## **Antikvarisk konsekvensbedömning kulturmiljö**

*Antikvariskt underlag i samband med detaljplanearbete.*

Fastighet: **Järven 3**  
Adress: **Oppundavägen 29**  
Stad: **Katrineholm**

## Bearbetningar

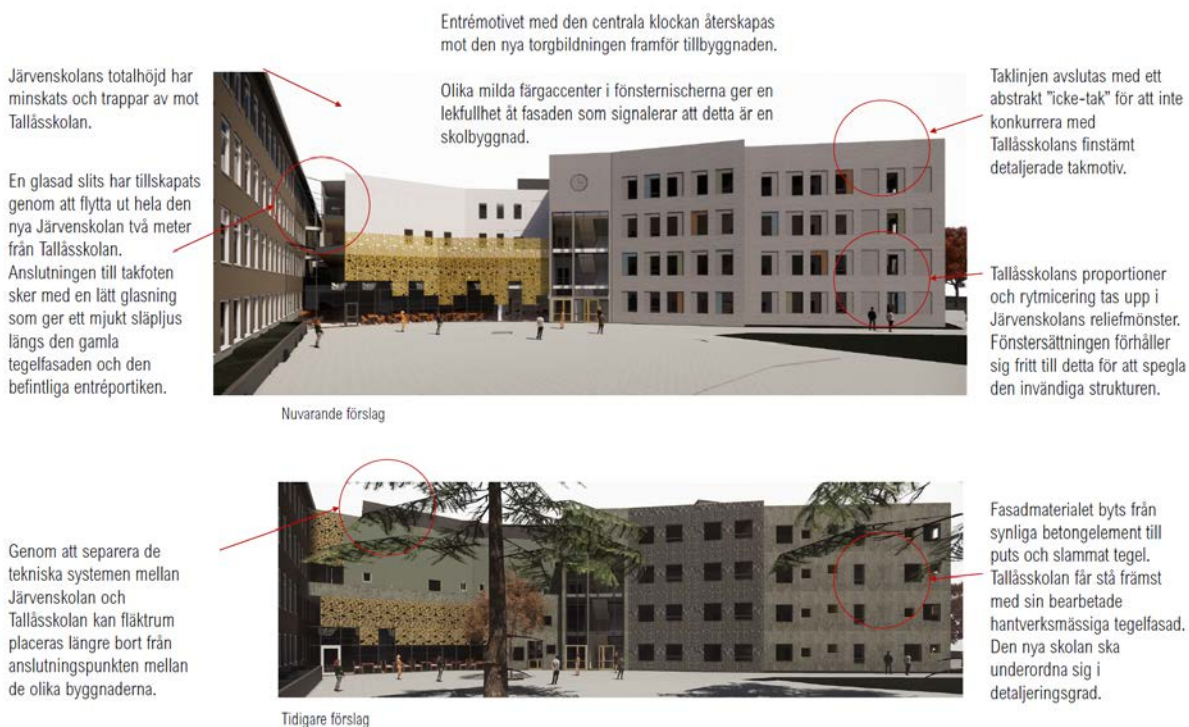
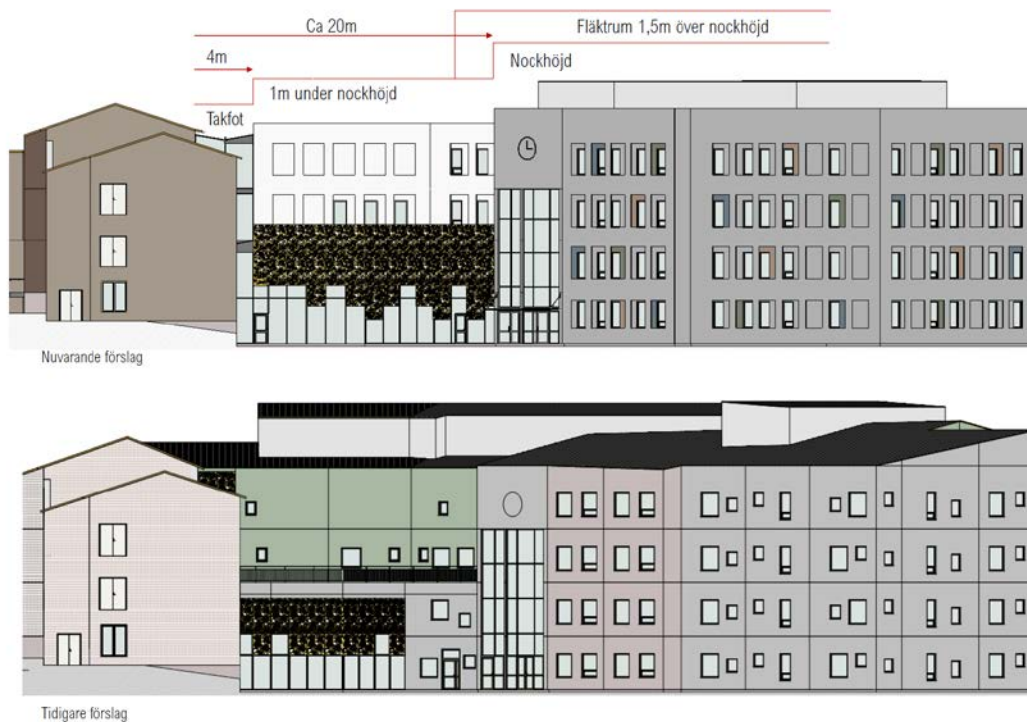
Det tidigare förslaget som konsekvensbedömdes av WSP, utgörs av mittenfiguren ovan, och det nu bearbetade utgörs av den högra figuren. Det övergripande målet har varit att lyfta fram Tallåsskolans kvaliteter i det exteriöra och interiöra mötet med tillbyggnaden och utforma anslutningarna mot fasad och till våningsplanen så varsamma som möjligt och samtidigt skapa ett vackert rum i mötet mellan byggnadskropparna. De väsentliga åtgärderna och nu utförda bearbetningarna har sammanfattats i nedanstående bilder med texter.

Nybyggnaden har glasats upp vid mötet, och sänkts och volymen har succesivt trappats ned till under Tallåsskolans takfot vid anslutningen. Nybyggnadens takform har ändrats radikalt och sänkts och utformats som ett platt och dolt "icke-tak" för att skapa stringens och inte formmässigt konkurrera med Tallåsskolans vackra skiffertak. Fasaderna har omarbetats i en dialog med Tallåsskolans fönstersättning men ges ett kontrasterande fasadmateriäl (puts). Nybyggnaden blir mer diskret från ett gatuperspektiv och arkitektoniskt mer bearbetade och intressantare fasader i skolgårdsmiljön.

Omarbetningarna innebär en tydligare avläsbar gräns mellan nytt och befintligt, och ett varsammare förhållningssätt där befintliga arkitektoniska kvaliteter kan behållas och synliggöras och förstärkas och ses som en tillgång vid mötet mellan byggnaderna.

Anslutningen mellan byggnaderna sker via bryggor över ljusschaktet. Bjälklagshöjderna har anpassats efter Tallåsskolan för att undvika en hissanslutning. De glasade schakten är två meter djupa och möjliggör att befintliga fönster i fasad kan sitta kvar i största mån. Entréportiken och skolklockan behålls och accentueras genom släppluset från glastaket. Det bjälklag som skär tvärs portiken flyttas ut ytterligare en meter från fasaden.
